まとめ資料変更箇所リスト

資料名 : 「実用発電用原子炉に係る発電用原子炉設置者の重大事故の発生及び拡大の防止に必要な措置を実施するために必要な技術的能力に係る審査基準」への適合状況について
 章/項番号: 1.1 緊急停止失敗時に発電用原子炉を未臨界にするための手順等

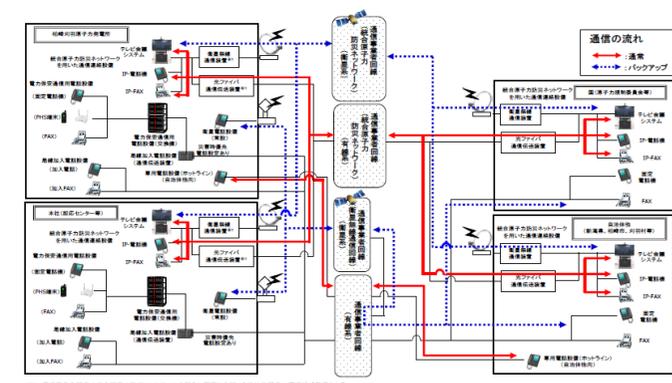
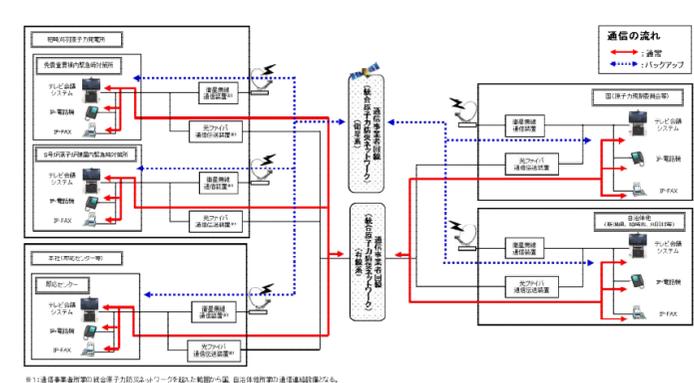
| No. | 章番号 | ページ番号 | 変更後 | 変更前 | 変更理由 |
|-----|-------------------|---------|---|--|------------------|
| 119 | 添付資料 1.19.5 3. | 1.19-44 | <p>第3図 通信連絡設備（発電所外〔社内関係箇所〕）の概要（その1） （テレビ会議システム（社内向）、衛星電話設備（社内向）、衛星電話設備）</p> | <p>図3 通信連絡設備（発電所外〔社内関係箇所〕）の概要</p> | ② （免震重要棟の自主化） |

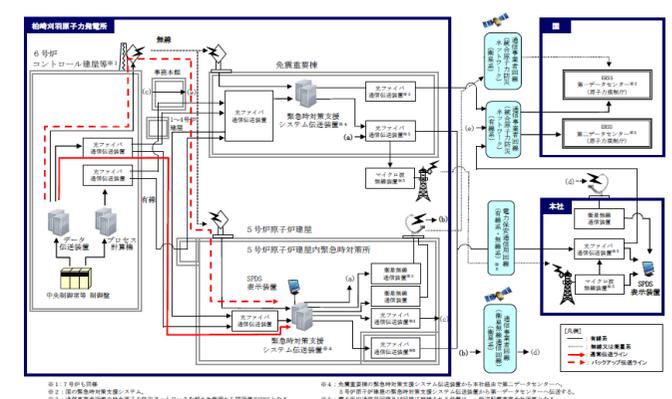
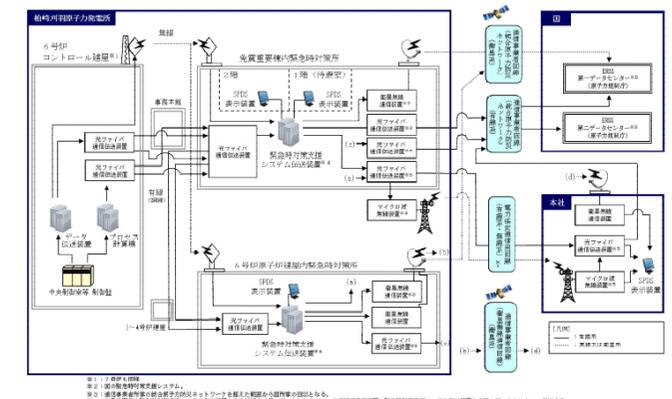
| No. | 章番号 | ページ番号 | 変更後 | 変更前 | 変更理由 |
|-----|-------------------|---------|---|--|------------------|
| 120 | 添付資料 1.19.5 3. | 1.19-45 | <p>第4図 通信連絡設備（発電所外〔社内関係箇所〕）の概要（その2） （統合原子力防災ネットワークを用いた通信連絡設備）</p> | <p>図4 通信連絡設備（発電所外〔社外関係箇所〕）の概要（その1）</p> | ② （免震重要棟の自主化） |
